改善箇所説明図

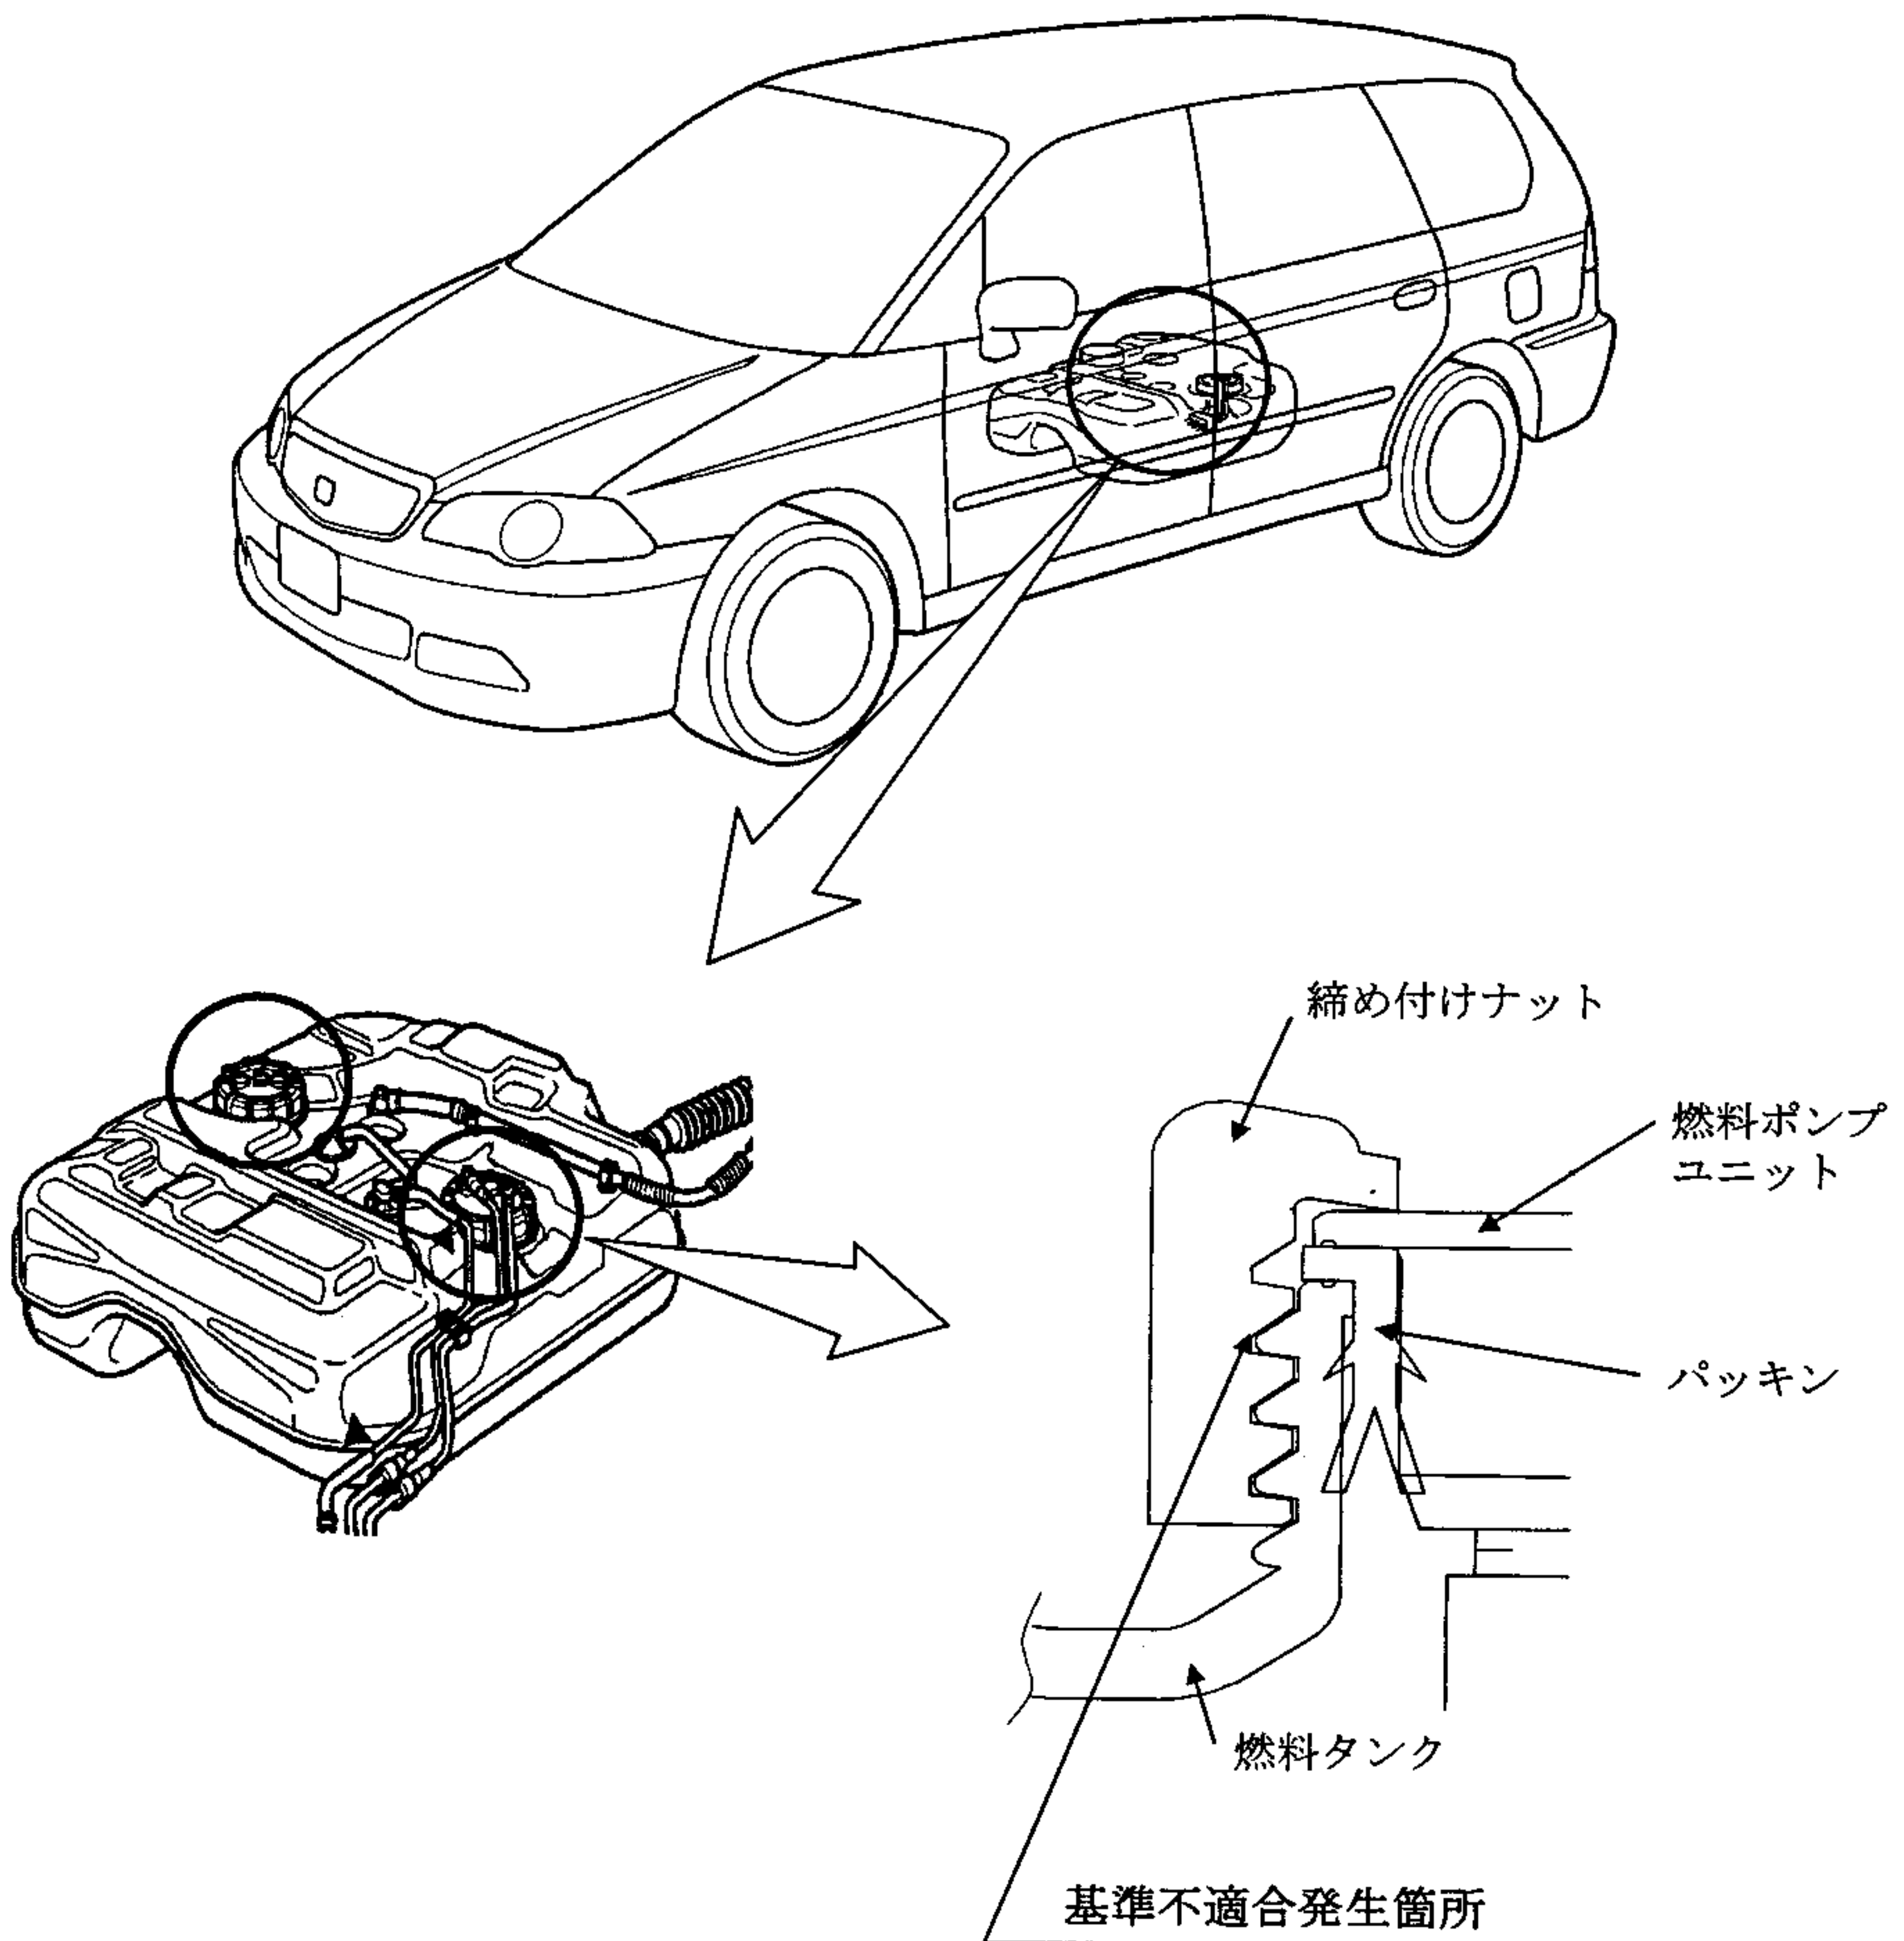
燃料装置において、燃料タンクの燃料ポンプユニット締め付けナットのネジ部の製造が不適切なため、燃料ポンプユニット組付時に当該締め付けナットが充分締め付されていないものがあり、そのままの状態で使用を続けると、燃料満タン時に当該ユニット取付け部から燃料が漏れるおそれがある。

改善の内容: 全車両、締め付けナットの締め付け状態を点検し、締め付けが不十分なものは当該ナットの再締め付けを行う。

識別: フューエルリッド内の上側締め付けボルト頭部に黄色ペイントを塗布する。
